**Avis de la Mission Régionale d'Autorité environnementale  
Nouvelle-Aquitaine formulé à l'occasion de la présentation  
d'un projet de parc photovoltaïque au sol  
à Lussac-les-Églises (87)**

n°MRAe 2024APNA61

dossier P-2024-15457

**Localisation du projet :** Commune de Lussac-les-Églises (87)  
**Maître d'ouvrage :** EREA INGENIERIE  
**Avis émis à la demande de l'Autorité décisionnaire :** Le Préfet de Haute-Vienne  
**En date du :** 13 février 2024  
**Dans le cadre de la procédure d'autorisation :** Permis de construire  
L'Agence régionale de santé et le Préfet de département au titre de ses attributions dans le domaine de l'environnement ayant été consultés.

Plan de masse – page 12 du résumé non technique

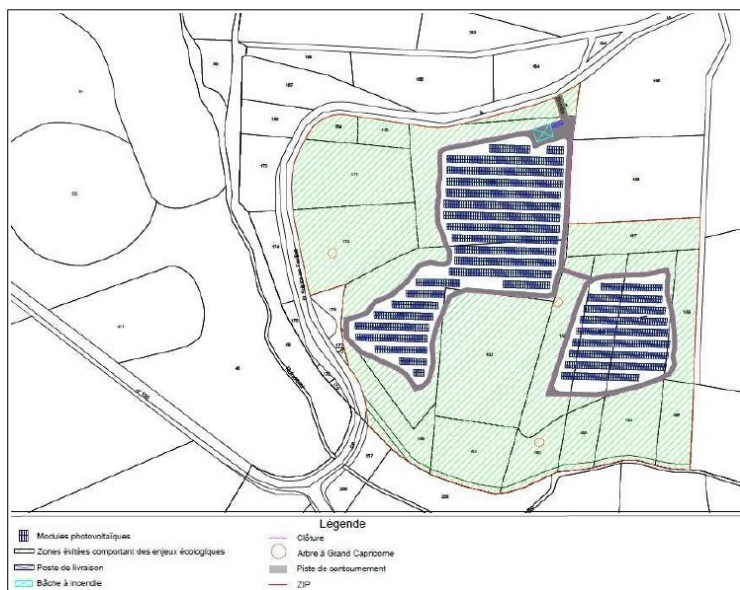
- de superposer le plan masse du projet sur cette carte ;
  - de justifier l'absence d'évitement des secteurs les plus sensibles ;
  - de quantifier les incidences résiduelles du projet après application des mesures d'évitement et de réduction d'impacts. Il appartient notamment au pétitionnaire de traiter la question de la destruction éventuelle des espèces protégées et/ou de leurs habitats naturels à l'occasion de la réalisation du projet. La justification d'absence de nécessité de recourir aux dispositions dérogatoires prévues au Code de l'environnement portant sur la destruction d'espèces protégées doit être démontrée ;

- de produire une carte des zones humides ;
  - de superposer le plan masse du projet sur cette carte ;
  - d'analyser les fonctionnalités des zones humides, le maintien de ces dernières pouvant nécessiter des mesures supplémentaires à l'évitement surfacique des zones humides identifiées ;
